UR-1, 2t インバータ基板変更のお知らせ

件名	UR-1, 2t インバータ基板変更のお知らせ	発行日付	2019年7月24日
		〒819-0192 福岡県福岡市西区今宿東1丁目1番1号 三菱電機 FA 産業機器株式会社 TEL 092-805-3400

図 1. UR-1, 2t インバータ基板新旧写真

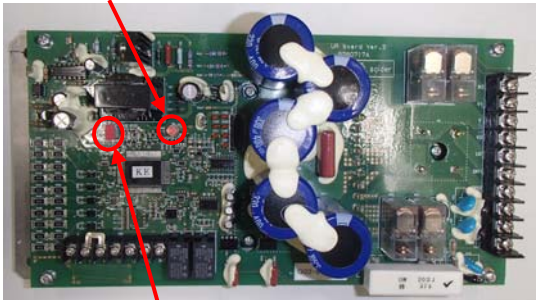
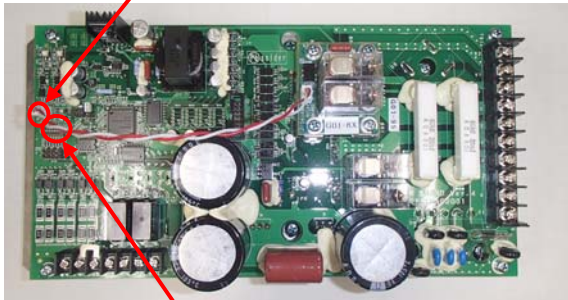
- (1) インバータ基板上ブレーキ駆動回路を子基板化しました。
- (2) 現行インバータ基板と取付互換です。
- (3) 異常表示 LED の位置及び発光色が変更となっております。下図 1 参照下さい。
- (4) 低速運転速度変更 SW の位置が変更となっております。
詳しくは下図 1 及び取扱説明書、追加取説を参照下さい。
- (5) UR-1, 2t の機種選択 DIP-SW を追加しました。低速運転速度変更 SW と共用になっております。
出荷時は設定済です。詳しくは取扱説明書及び追加取説を参照下さい。
